改善箇所説明図

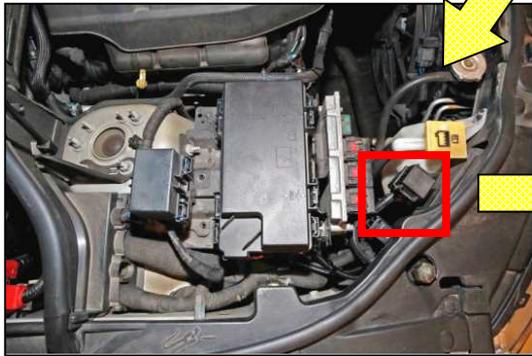
基準不適合部位

エンジンルーム内の燃料ポンプリレーにおいて、材料選定が不適切なため、熱により発生した物質が端子に付着することがある。そのため、リレー内部で接触不良が発生し、燃料ポンプが停止して、最悪の場合、走行中にエンジンが停止するおそれがある。

全車両、燃料ポンプリレーを対策品に交換する。

識別 : 運転者席側ドアロック・ストライカ付近に当該リコールの識別シールを貼付する
